Impianto di produzione di energia elettrica da fonte Eolica e relative opere di  
 connessione potenza complessiva pari a 48,00 MW  
*Impianto Eolico "San Giorgio La Molara e Molinara"*

RISCONTRO INTEGRAZIONI MIC\_SS-PNRR – 0001916-P DEL 28.07.2022

PROGETTO DEFINITIVO

Figura 1 - Componente naturale

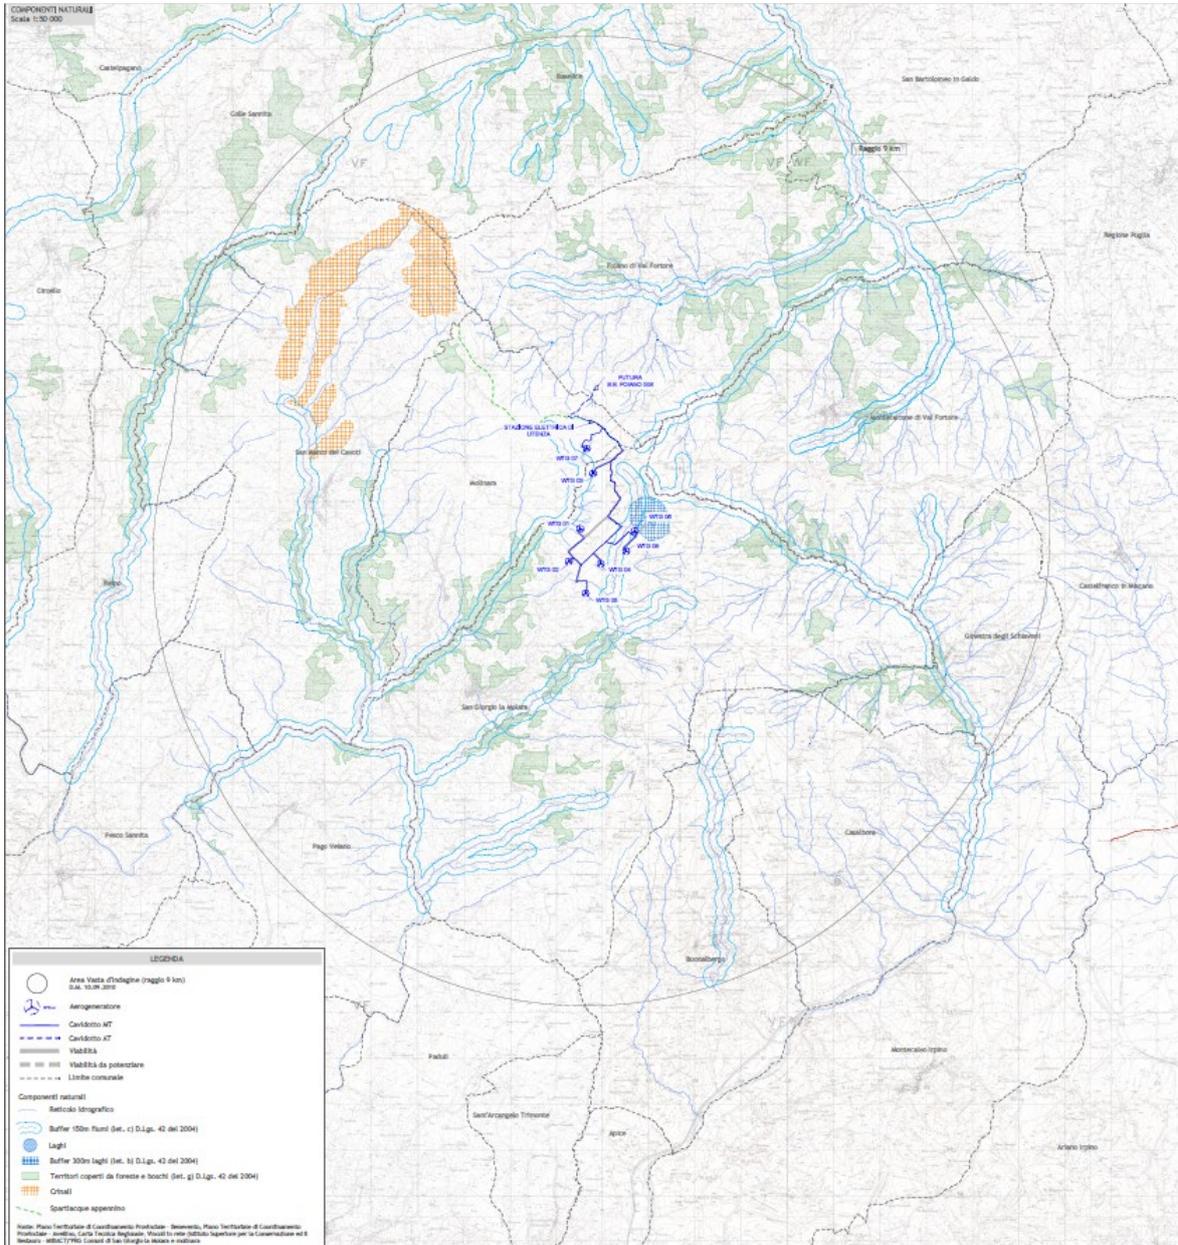
5. relazione paesaggistica, ad integrazione di quella inviata, redatta ai sensi del DPCM 12.12.2005 punto 4 per interventi di grande impegno territoriale, corredata da tavola grafica con inserimento su base cartografica IGM in scala 1:25.000 dell'impianto eolico in oggetto e delle opere connesse, estesa alle aree contermini, in cui siano evidenziate:

- le caratteristiche morfologiche dei luoghi (linee di crinale, punti sommitali, luoghi panoramici naturali, linee di compluvio);
  - la tessitura storica, sia vasta che minuta esistente: in particolare, il disegno paesaggistico (urbano e/o extraurbano), l'integrità di relazioni, storiche, visive simboliche dei sistemi di paesaggio storico esistenti (rurale, urbano, religioso, produttivo, agrario ecc.);

- la ricognizione dei nuclei antichi, abazie, masserie, chiese rurali, torri, campanili, croci viarie, ed ulteriori elementi antropici puntuali di percezione visiva, con l'indicazione dei reciproci rapporti di visuale tra i detti beni,

- l'eventuale struttura periurbana diffusa o aggregazione lineare recente;
  - il rapporto che l'intervento instaura con le infrastrutture (es. tratturi, tracciati storici, antiche masserie) e le reti esistenti naturali e artificiali;

- l'individuazione di tutte le aree sottoposte a tutela ai sensi della parte II e della parte III del D.Lgs. 42/2004, nonché le principali strade di penetrazione dell'ambito paesaggistico considerato;

Secondo le Linee Guida per l'autorizzazione degli impianti alimentati da fonti rinnovabili elaborate dal Ministero dello Sviluppo Economico (DM del 10 settembre 2010), al fine di valutare l'impatto visivo ed il rapporto fra l'impianto e la preesistenza dei luoghi, viene effettuata la ricognizione delle aree sottoposte a tutela ai sensi della Parte II e della Parte III del D. Lgs. 42/2004, delle caratteristiche morfologiche e delle componenti naturali ed artificiali ricadenti nelle aree contermini dell'impianto, ovvero, un'area pari a non meno di 50 volte l'altezza massima del più vicino aerogeneratore. Nel caso specifico, deve essere pari a 9.0 km (altezza massima 180 m  $\rightarrow$   $180 \times 50 = 9000$  m).

A riguardo è stato prodotto l'elaborato grafico 213401\_D\_D\_0301 Aree contermini, a cui si rimanda.

Come si osserva dagli stralci sopra riportati, il Progetto si inserisce in un contesto caratterizzato dalla presenza di componenti naturali ed antropiche; nel caso specifico si osserva:

Componente naturale

- Reticolo idrografico;
- Crinali;
- Spartiacque appenninico;
- Corsi d'acqua vincolati ai sensi della Parte III del D. Lgs. 42/2004;
- Laghi vincolati ai sensi della Parte III del D. Lgs. 42/2004;
- Aree boscate vincolate ai sensi della Parte III del D. Lgs. 42/2004.
